Rev: .	Date: 16.6.98	Eng: Jaensch
Project: 2224.1 (Gerät)		
Company: STATRON Gerätetechnik GmbH		
Address: Ehrenfried Joppstr.59		
City : D-15517 Fürstenwalde		
Country: .		
Initial date: .	Page: 1	of: 1

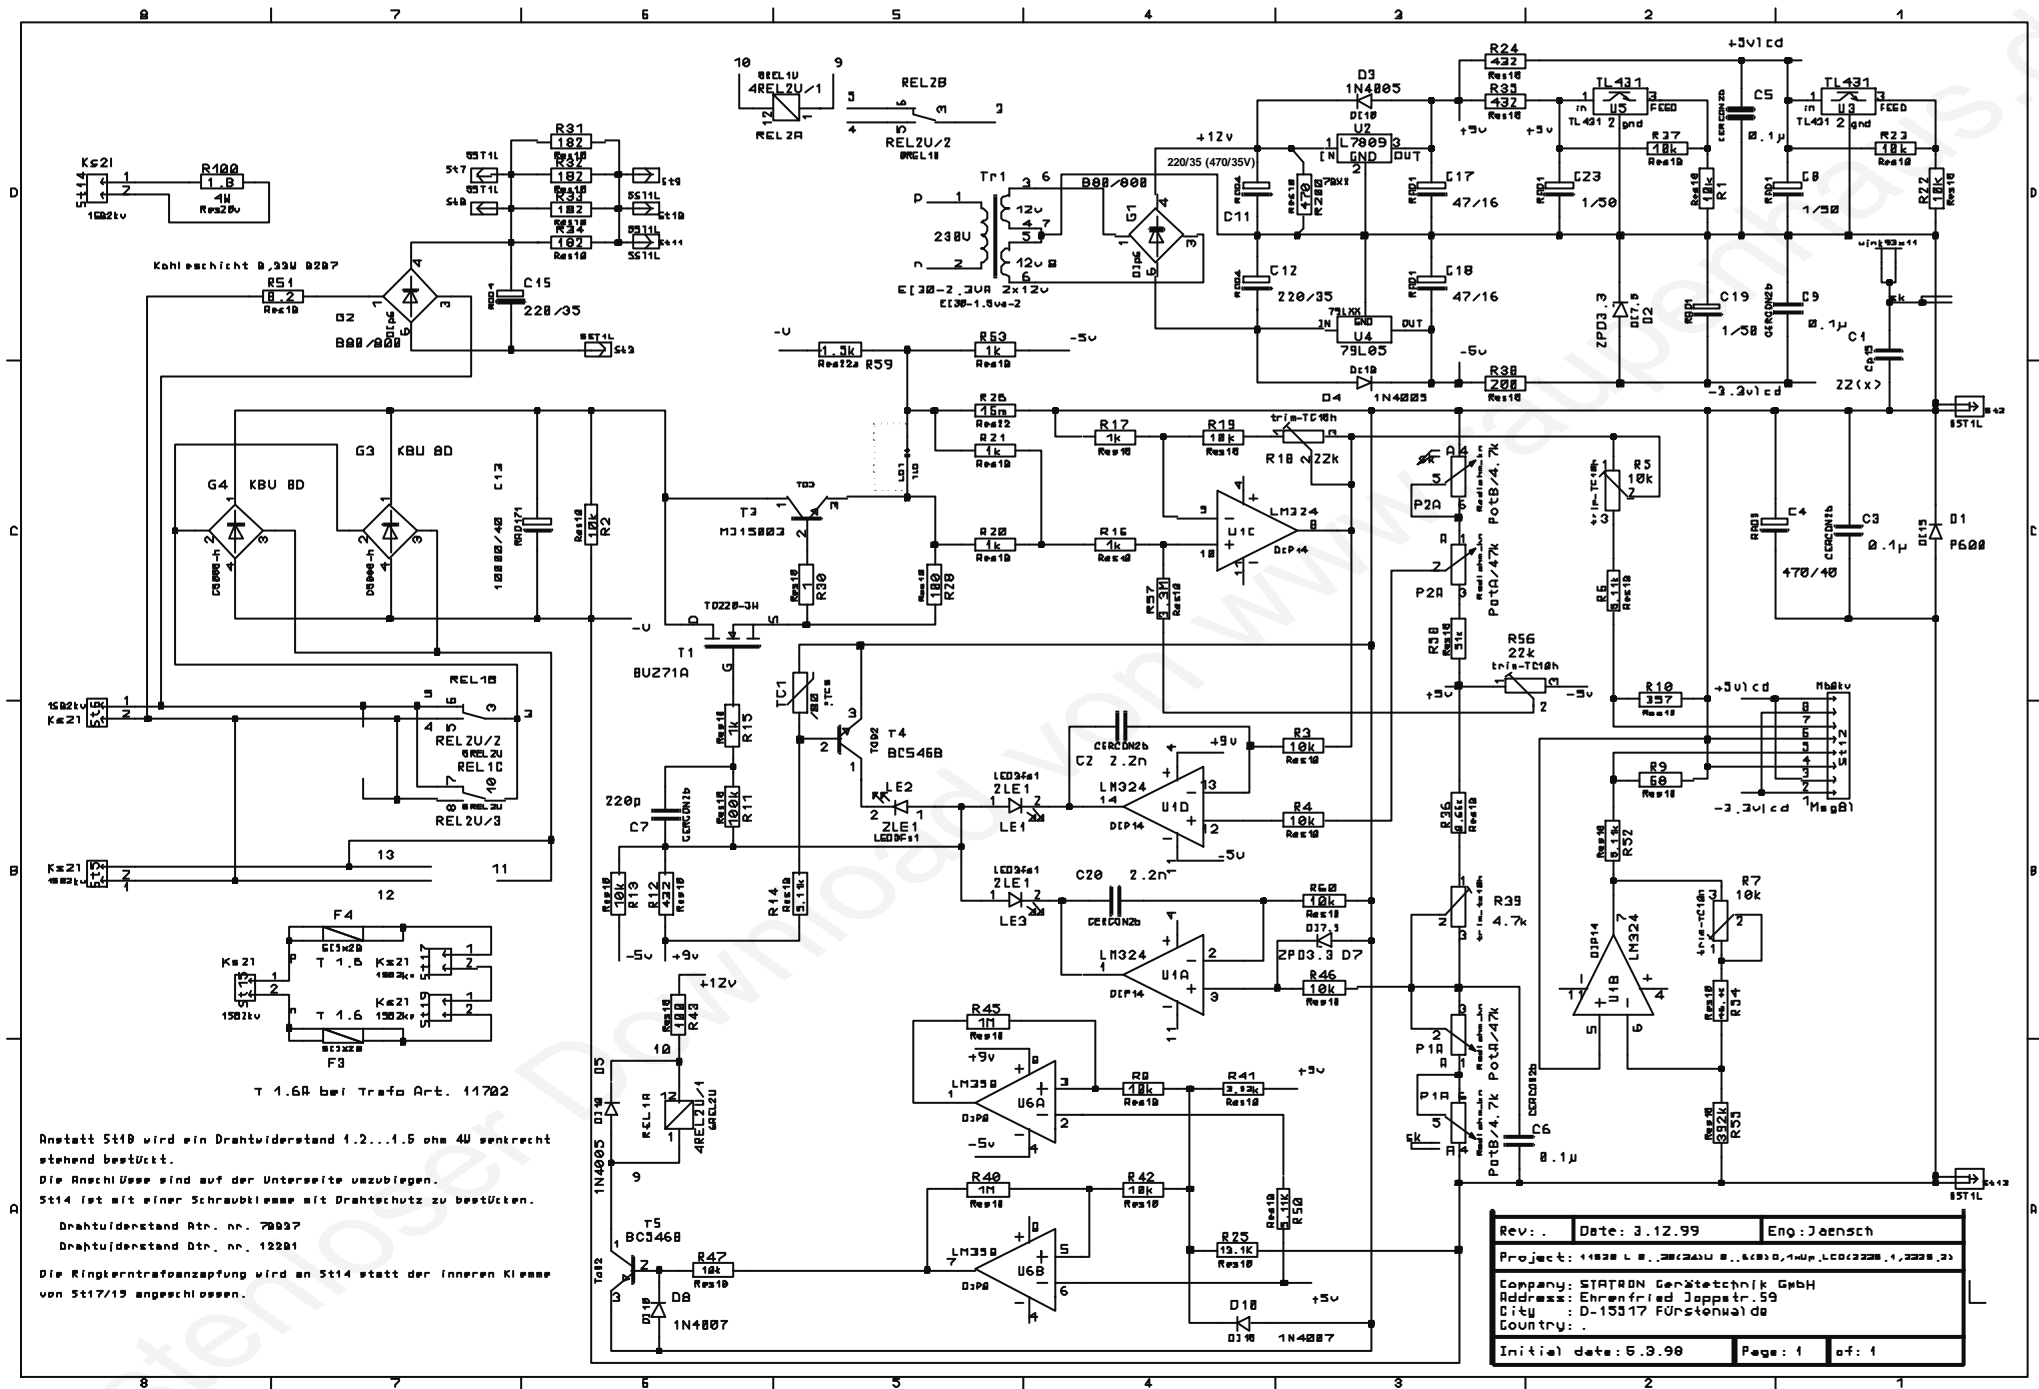
Anstatt St10 wird ein Drahtwiderstand 1.2...1.5 ohm 4W senkrecht stehend bestückt.  
 Die Anschlüsse sind auf der Unterseite anzubiegen.  
 St14 ist mit einer Schraubklemme mit Drahtschutz zu bestücken.  
 Drahtwiderstand Rtn. nr. 79997  
 Drahtwiderstand Dtn. nr. 12201  
 Die Ringkerntrafoanzapfung wird an St14 statt der Inneren Klemme von St17/19 angeschlossen.
